NODO STRADALE E AUTOSTRADALE DI GENOVA

A7 – A10 – A12

PROGETTO DEFINITIVO

RELAZIONE DI OTTEMPERANZA DEC/VIA 28/2014

Figura 2-1 – Matrici tipo RECKLI 2/105 Euphrat e RECKLI 2/75 Köcher

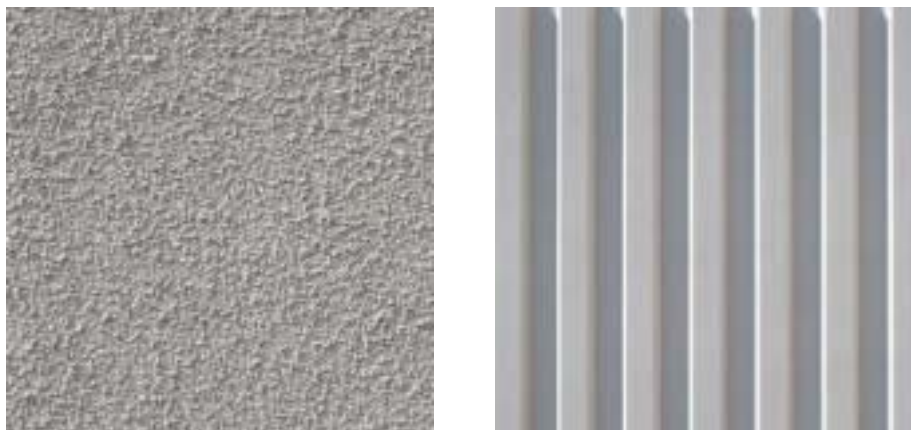
- prevedere finitura del paramento in C.A. faccia a vista con matrice contro-cassero, con motivo architettonico a costolature verticali (tipo RECKLI 2/75 Köcher – vedi **Figura 2-1**);
- inserire vegetazione rampicante, ove non interferente con le aperture dei locali tecnici;
- eliminare, ove possibile, i muri funzionali al solo contenimento del terreno di ritombamento della sistemazione definitiva, anche prolungando le gallerie artificiali;
- limitare al minimo la porzione di galleria artificiale a vista, eventualmente modificandone estensione e giacitura per seguire meglio l'orografia della sistemazione finale;
- ridurre l'altezza dei muri residui laddove possibile, ossia dove gli stessi non "nascondono" gli impianti a supporto dell'esercizio delle gallerie..

Figura 2-9 – Studio soluzione alternativa: viadotto strallato

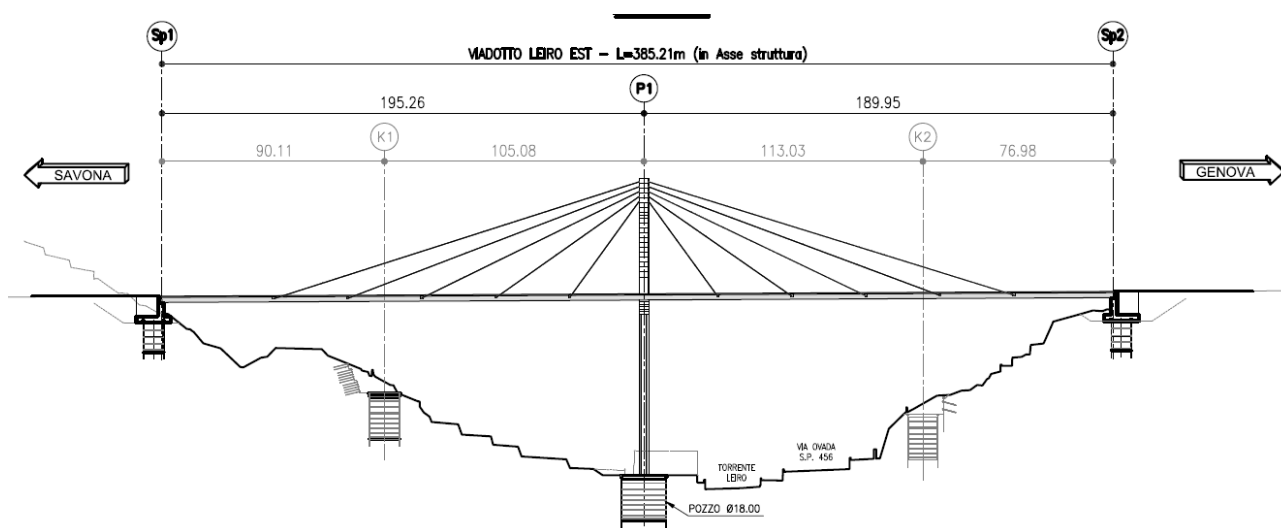
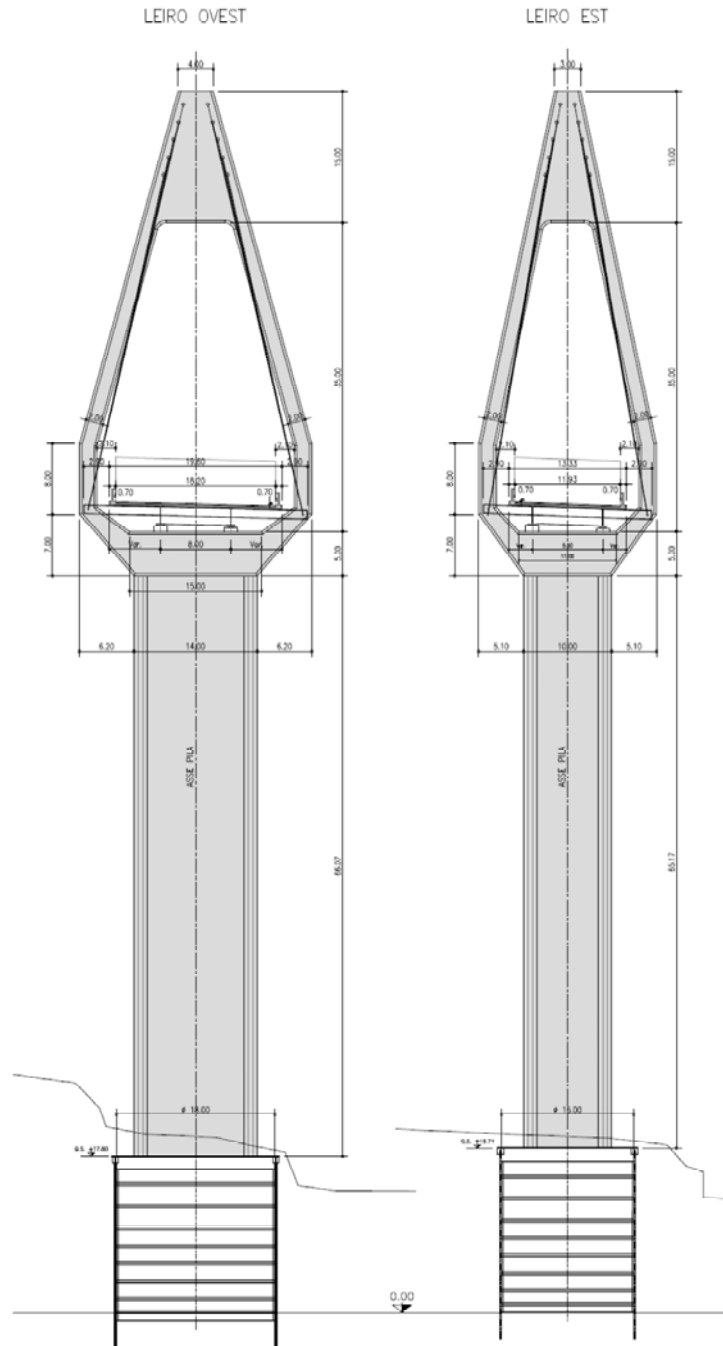
- un sistema di sospensione intestato su di una antenna, di altezza confrontabile con la luce dell'opera, di forte impatto visivo;
- un impalcato estremamente flessibile.

La trave di impalcato di uno strallato è generalmente dimensionata per una luce pari all'interasse degli stralli, quindi i rapporti luce massima/altezza si attestano intorno a 1/80 – 1/100.

Contestualizzando al caso in esame (cfr. elaborati STR0051A “Quadro d'insieme viadotti Leiro Est e Ovest – Proposta viadotti strallati” e STR0052A “Fasi esecutive viadotti Leiro Est e Ovest – Proposta viadotti strallati”), si riscontrano i seguenti problemi:

- Realizzazione:
 - la realizzazione dell'antenna ha un impatto di cantierizzazione molto più forte rispetto ad una pila comune;
 - il sistema ottimale di varo è quello a sbalzo bilanciato, fortemente impattante sul territorio (e risulta necessario precludere il transito durante tutte le fasi di montaggio dei conci);

- il sistema di varo frontale (opzionale) richiede pile provvisorie;
- Transito carichi da fresa:
 - considerato che l'impalcato è molto flessibile, il transito di un carico eccezionale va ad incidere sull'intero sistema impalcato-stralli-antenna; tale condizione risulta molto problematica per quanto concerne la gestione ed inoltre comporta un enorme sovradimensionamento delle strutture; l'inserzione di pile provvisorie a ciò finalizzate richiede un supporti intermedi con conseguente impatto sulle aree oggetto di tutela;

- Interferenza con demanio fluviale:
 - per necessità di simmetria, il posizionamento della pila centrale risulterebbe spostato in direzione del torrente Leiro ed il pozzo di fondazione andrebbe ad interferire con la perimetrazione del demanio fluviale, risultando pertanto in conflitto con il vincolo territoriale evidenziato anche dalla prescrizione A26 del Dec VIA sopra richiamata.

Relativamente a questa ipotesi alternativa, trattandosi di una modifica progettuale rilevante, è stato fatto presente, nella riunione del 16.07.2015 svoltasi presso il Ministero dell’Ambiente, sia dal rappresentante della Commissione VIA che dal rappresentante del MIT, che una modifica così radicale della tipologia progettuale avrebbe dovuto prevedere una procedura di verifica di assoggettabilità alla VIA ed una nuova Conferenza di Servizi.

Figura 2-11 – Studio soluzione alternativa: modello viadotto a travata reticolare Warren

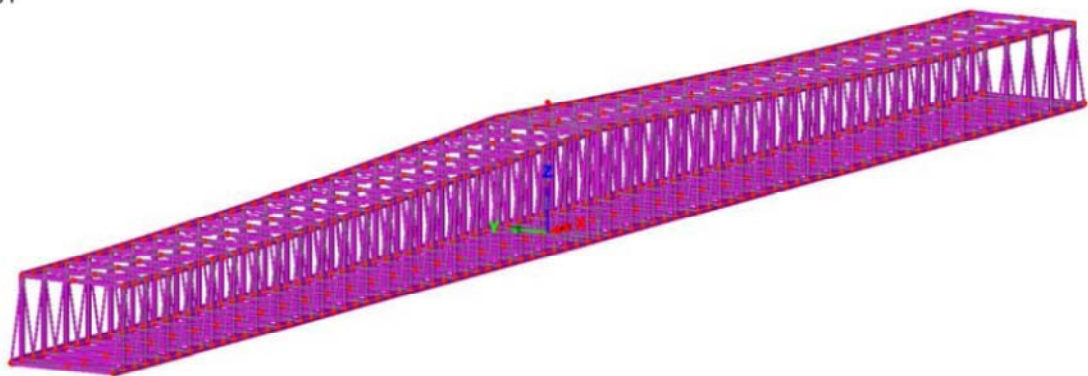
Per questo tipo di trave, necessaria per affrontare delle luci così ampie, l’altezza ottimale è pari a $1/8 - 1/10$ della luce, e pertanto l’altezza prevista per l’impalcato risulta non inferiore a 20 metri.

Oltre al peso complessivo della soluzione, che riserva oneri manutentivi molto alti, si rileva quanto segue:

- il channel deve avere una larghezza complessiva di circa 24 m, per includere il piano viabile. Si rende quindi estremamente problematico il varo;

- il sostegno centrale presenta due appoggi distanti tra loro almeno 24 m (interasse delle travate) con conseguente impatto rilevante nell'area delle lavorazioni;
- dovendo necessariamente realizzare le lavorazioni dal basso la soluzione genera inoltre un impatto aggiuntivo sulla viabilità urbana e ciò risulta in forte contrasto con il principio su cui si basa l'intero progetto, ossia quello di minimizzare le interferenze con le situazioni locali;
- per necessità di simmetria, il posizionamento della pila centrale risulterebbe interferente con la perimetrazione del demanio fluviale e pertanto in conflitto con il vincolo territoriale evidenziato dalla prescrizione A26 del Dec VIA.

L'altezza dell'impalcato, la necessità di realizzare pile in calcestruzzo larghe 21 m, la collocazione della pila al centro della vallata e la complessa cantierizzazione generano un forte impatto, pertanto tale soluzione è stata scartata senza ulteriori approfondimenti.

Figura 2-12 – Studio soluzione alternativa: sbalzo variabile di grande luce

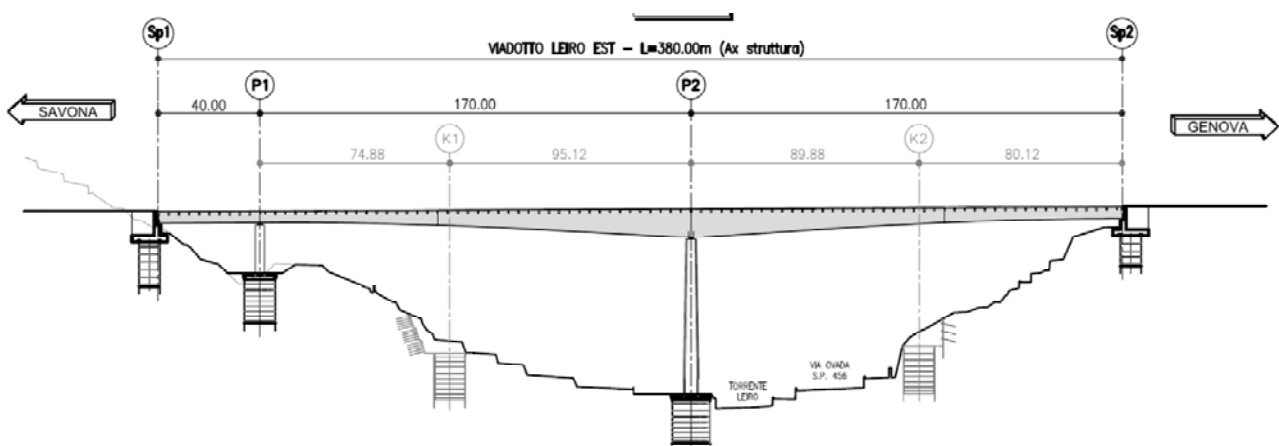
Contestualizzando al caso in esame (cfr. elaborati STR0051B “Quadro d’insieme viadotti Leiro Est e Ovest – Proposta viadotti con trave a cassone” e STR0052B “Fasi esecutive viadotti Leiro Est e Ovest – Proposta viadotti con trave a cassone”), si rileva quanto segue:

- Realizzazione:
 - impatto di cantierizzazione molto più forte rispetto ad un impalcato comune;
 - necessità di adottare un sistema di varo di tipo “misto”, basato sul varo a sbalzo bilanciato, operato a partire dalla pila centrale fino alle pile provvisorie, con sollevamento dei conci dalla zona di cantiere sottostante, pertanto fortemente impattante sul territorio (ingombro aree anche esterne alla proiezione del viadotto; necessità di precludere il transito durante tutte le fasi di montaggio; impatto aggiuntivo sulla viabilità urbana, in forte contrasto con il principio di minimizzare le interferenze con le situazioni locali), completato quindi dal varo tramite gru dei tratti terminali delle campate;

- necessità di realizzare pile provvisorie, con conseguente impatto sulle aree oggetto di tutela;
- Interferenza con demanio fluviale:
 - per necessità di simmetria, il posizionamento della pila centrale risulterebbe interferente con la perimetrazione del demanio fluviale, risultando pertanto in conflitto con la prescrizione A26 del Dec VIA sopra richiamata.

Si è evidenziato pertanto che le dimensioni dell’impalcato, la collocazione della pila al centro della vallata e la complessa cantierizzazione generano un forte impatto, in contrasto con le indicazioni di tutela contenute nella prescrizione.

Figura 2-13 – Variante progettuale: planimetria (in rosso l’ubicazione delle pile nella soluzione originale)

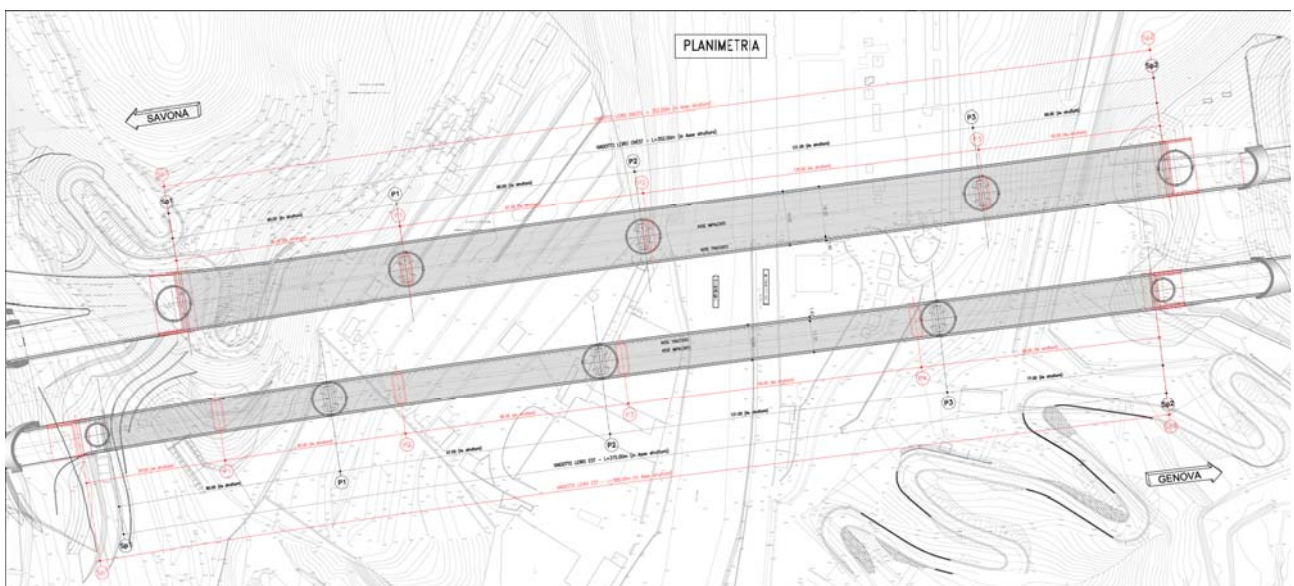
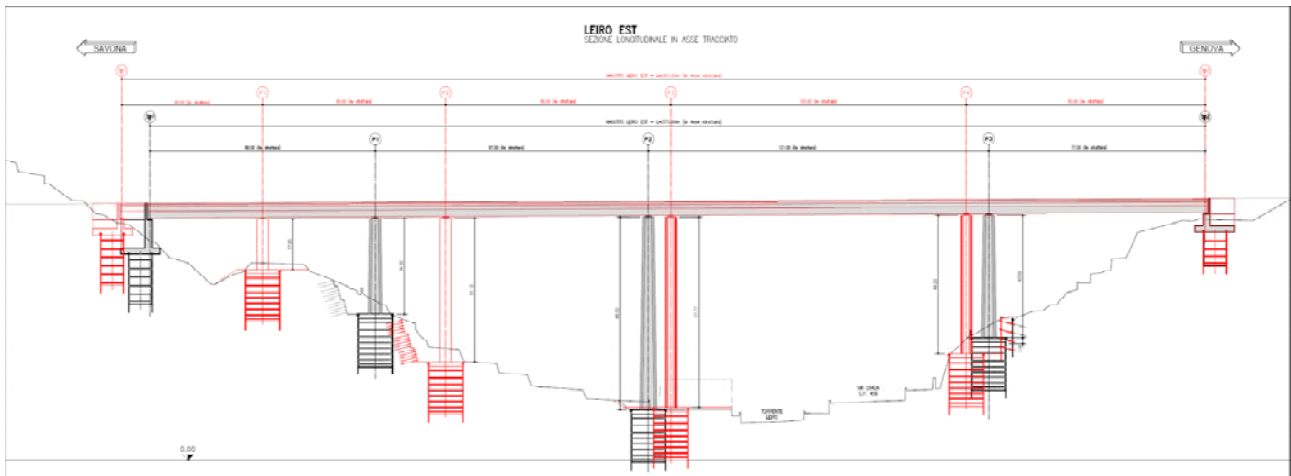
Date le criticità delle diverse alternative esaminate, in occasione dell’incontro congiunto con il MiBACT, il MIT ed il MATTM, tenutosi a Roma in data 16 luglio 2015 presso la Commissione VIA, è stato richiesto ad ASPI di studiare ulteriori ottimizzazioni ambientali dei viadotti, mantenendo le originarie caratteristiche strutturali distintive (ovvero tipologia impalcato, luci massime e sistema di varo), per minimizzare l’impatto paesaggistico, operando sui seguenti elementi:

- approfondire lo studio della forma e della colorazione delle pile;

- valutare possibili effetti di trasparenza;
- valutare la possibilità di adottare una struttura reticolare;
- valutare la possibilità di un posizionamento più “regolare” delle pile dei due viadotti (mantenendo invariato il posizionamento delle pile estreme che ricadono nell’area compresa tra il cimitero ed il pergolato e mantenendo le pile centrali esterne alla perimetrazione demaniale).

Gli approfondimenti richiesti hanno portato ad individuare un’ulteriore alternativa progettuale (cfr. elaborato STR0051 “Quadro d’insieme viadotti Leiro Est e Ovest” e Figure seguenti), che prevede:

- eliminazione di una pila del viadotto Leiro Est, che quindi diventa a quattro campate;
- allineamento regolare delle pile dei due viadotti;
- diverso disegno delle pile.

Figura 2-17 – Pile: variante progettuale prescelta

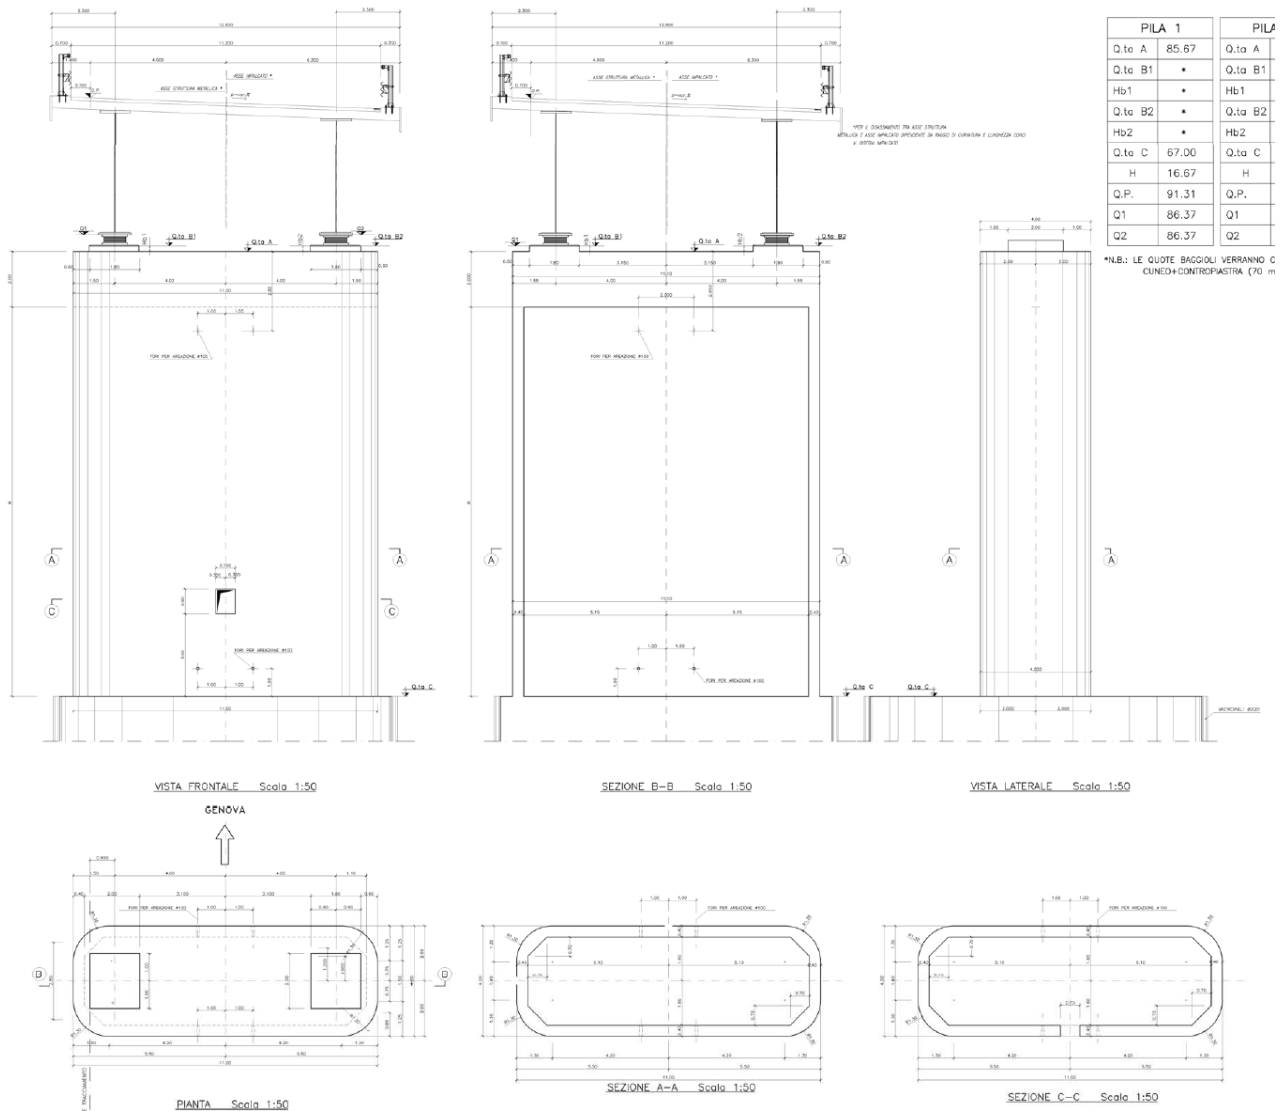
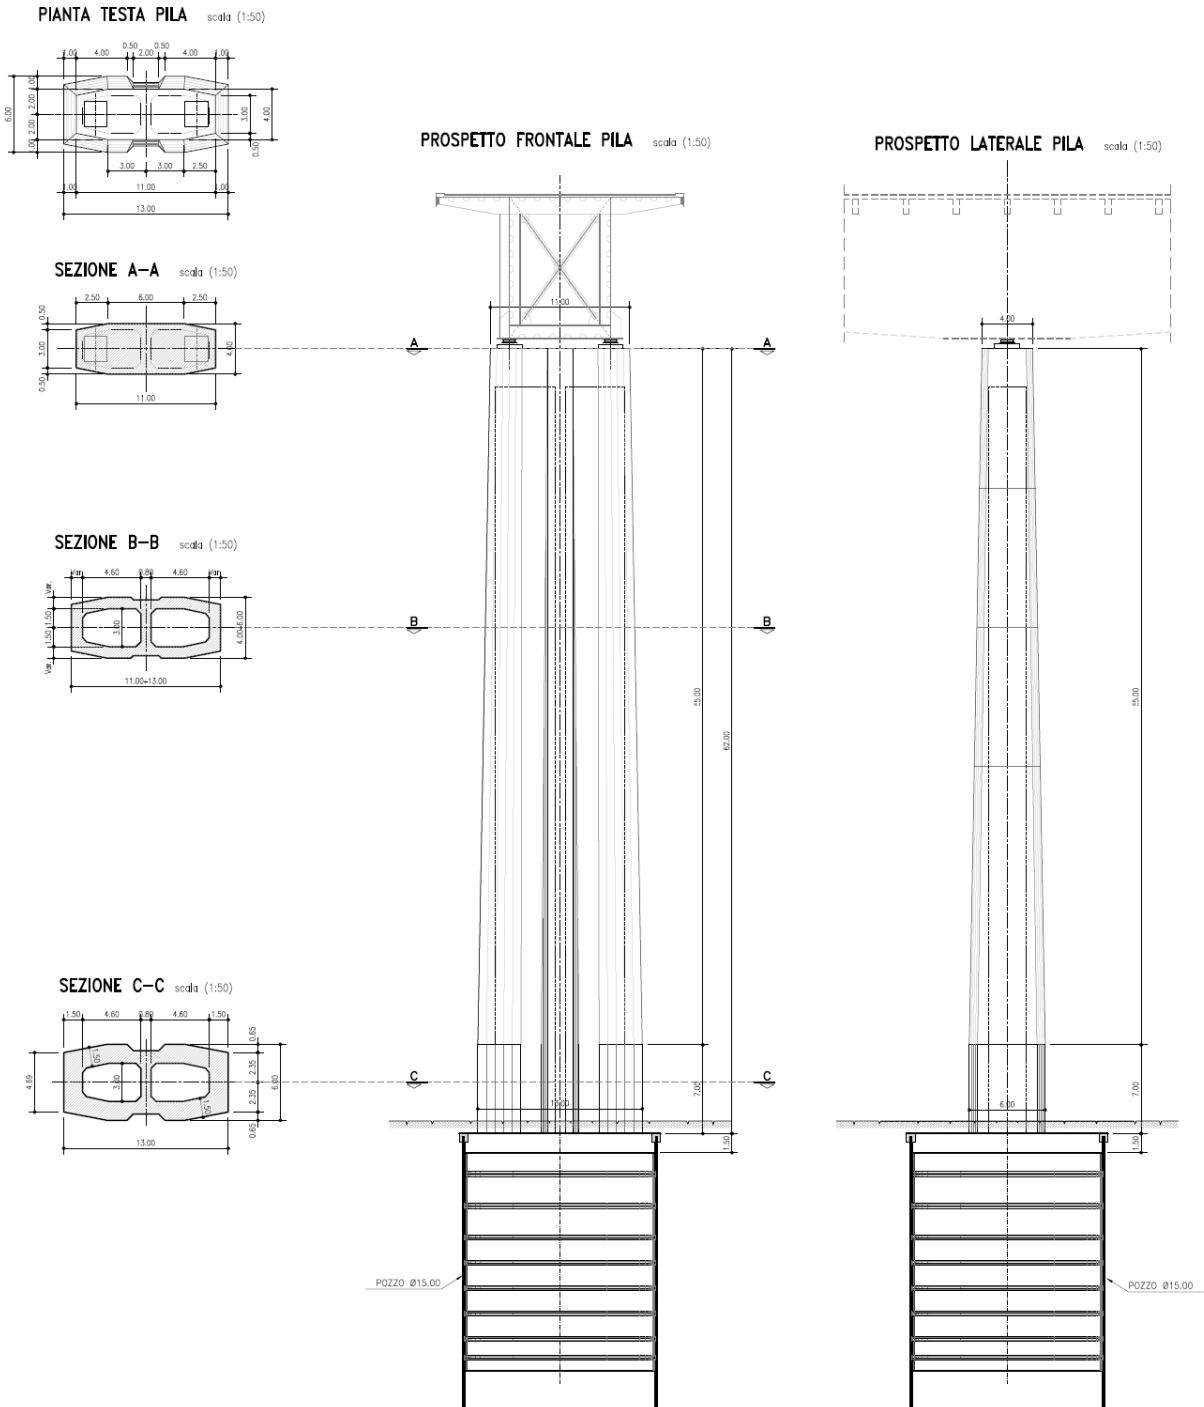
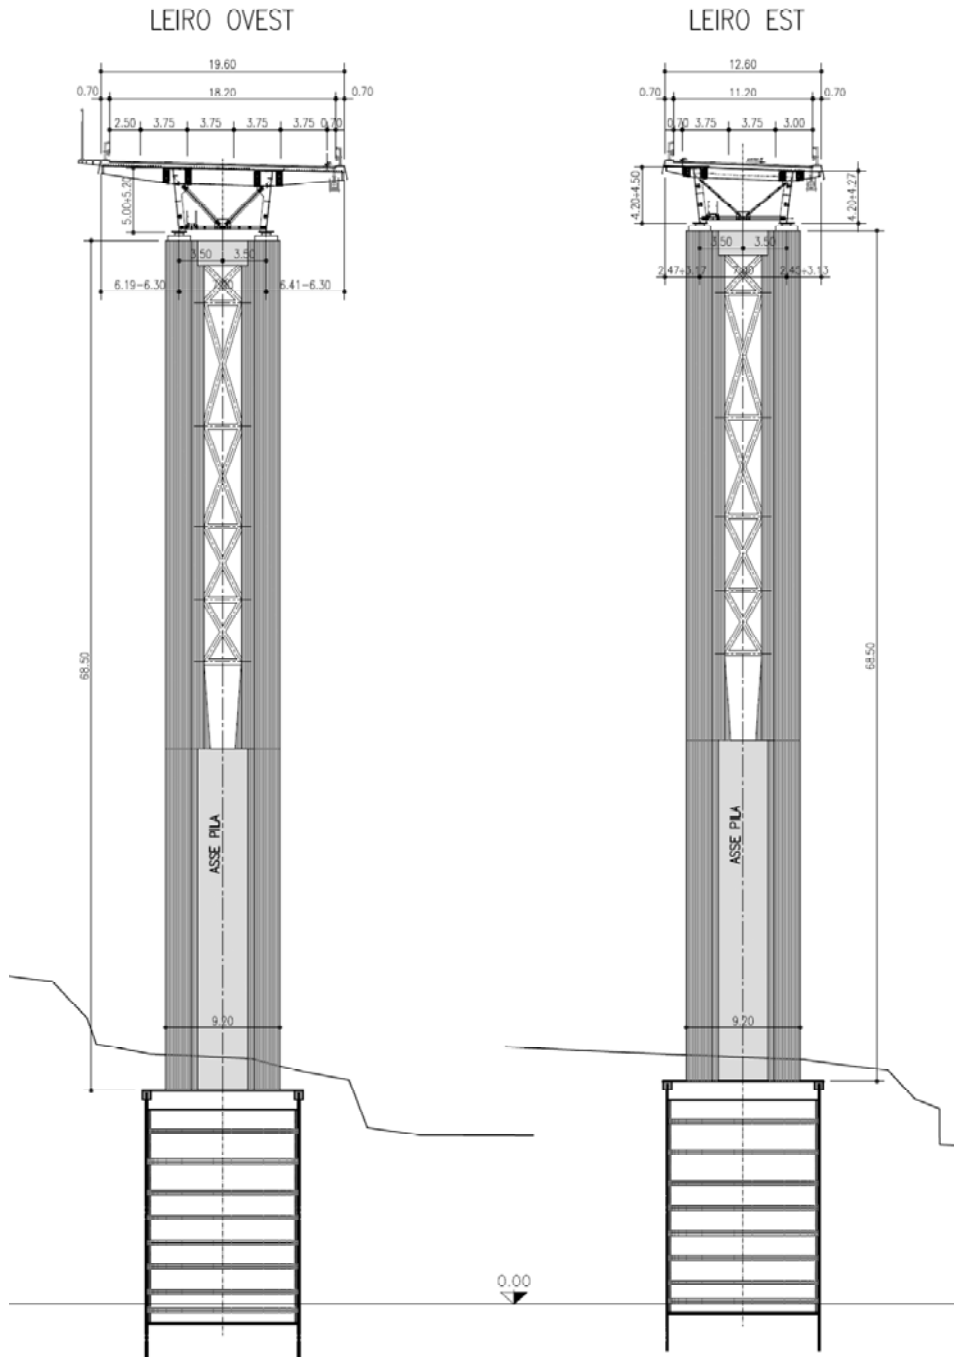
Per quanto concerne le pile è stato completamente rivisto il disegno rispetto alla soluzione architettonica originale ed alla prima ipotesi di variazione. Di seguito si riporta il confronto tra le diverse soluzioni:

Nella soluzione finale, la parte reticolare ha, per quasi tutti i sostegni, un'altezza simile. Tutte le pile presentano un "basamento" in calcestruzzo, corrispondente alla parte piena, che emerge maggiormente solo nella pila più alta.
